**ПЛИТЫ МОДЕЛЬНЫЕ СТАЛЬНЫЕ ДЛЯ ОПОК РАЗМЕРАМИ В СВЕТУ  
1600×1200 мм НА ФОРМОВОЧНЫЕ ЛИТЕЙНЫЕ МАШИНЫ  
С ПОВОРОТОМ ПОЛУФОРМЫ БЕЗ ДОПРЕССОВКИ****ГОСТ  
20118—74****Конструкция и размеры**

Изменение № 1 ГОСТ 20118—74 Плиты модельные стальные для опок размерами в свету 1600×1200 мм на формовочные литейные машины с поворотом полуформы без допрессовки. Конструкция и размеры

Постановлением Государственного комитета СССР по стандартам от 02.06.81 № 2771 срок введения установлен

Черт. 1

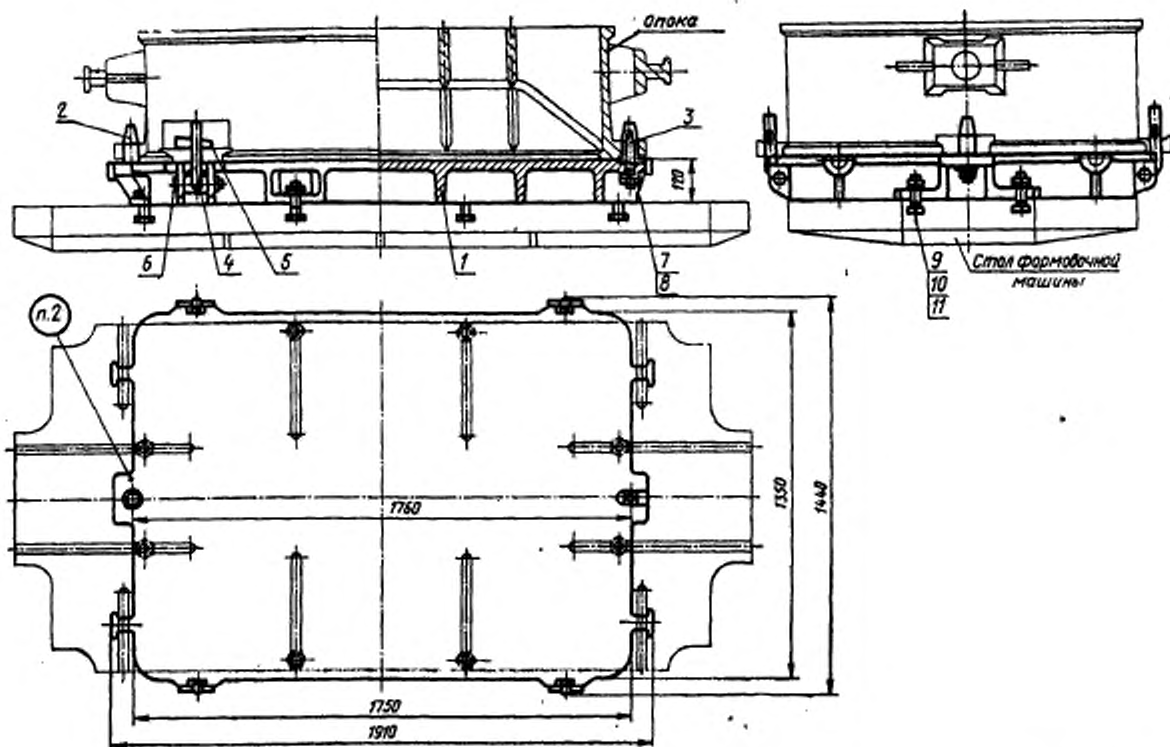
Пункт 1. Чертеж 1. Подрисуочная подпись. Заменить обозначение болта (поз. 9): M20×80.66.05 по ГОСТ 7808—70 на 7002—2589 по ГОСТ 13152—67.

Пункты 1, 3. Чертежи 1, 2. Заменить слова: «Теоретическая масса» на «Масса, не более».

Черт. 2

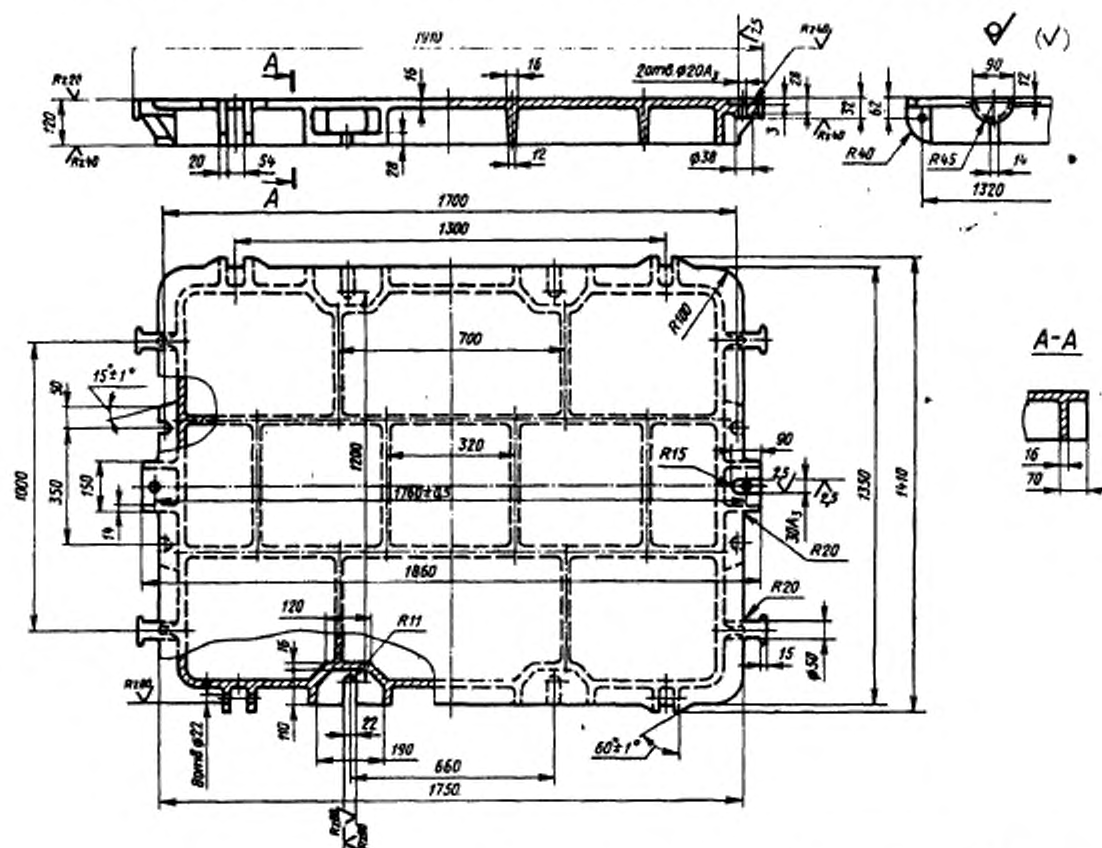
Пункт 3. Чертеж 2. Заменить обозначение: A<sub>1</sub> на H8;

вид сверху дополнить как указано на чертеже:
